Hi-Fi TUNER-AMPLIFIER 22RH720

PHILIPS

Modifications - Wijzigingen - Modifications - Ergänzungen

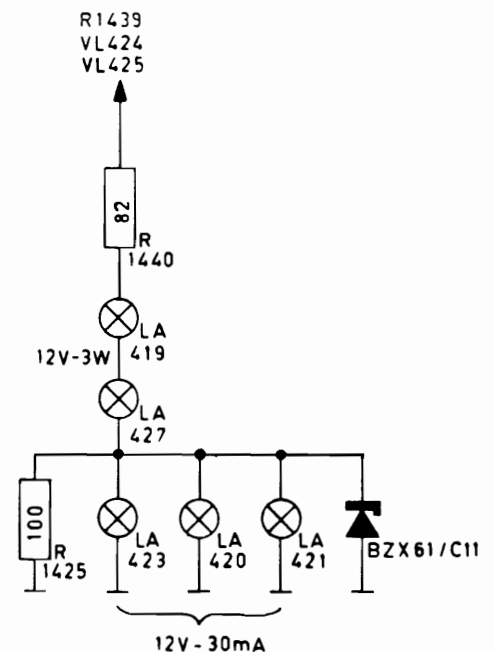
The useful life of the lamps has been extended in accordance with the method shown in the drawing.

To be added: BZX61/C11 (5322 130 34256)

R1440 ändern in 82Ω -5 W (4822 112 20078)

D1397, 1398 ändern in BZY88/C5V6 (4822 130 30193)

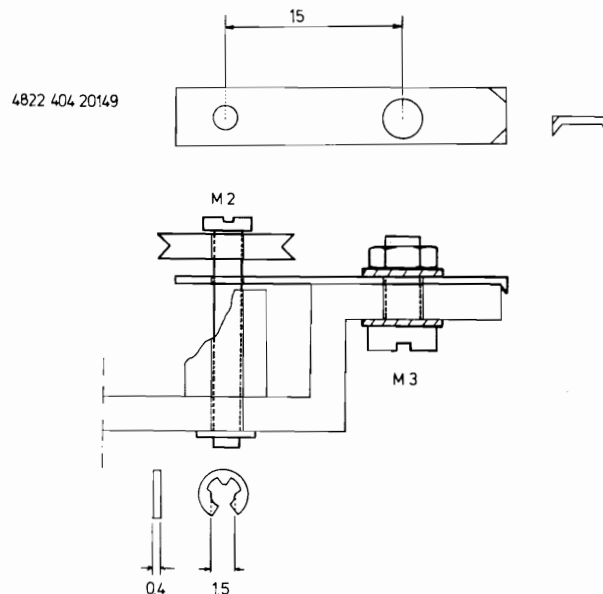
Il peut arriver que l'entraînement tombe en panne parce que la came sous le galet de glissement qui supporte la poulie, se brise.

Fit the bracket as shown in the drawing. Replace the bearing pin by a bolt M2x25 and fix it at the front with a clamping ring.
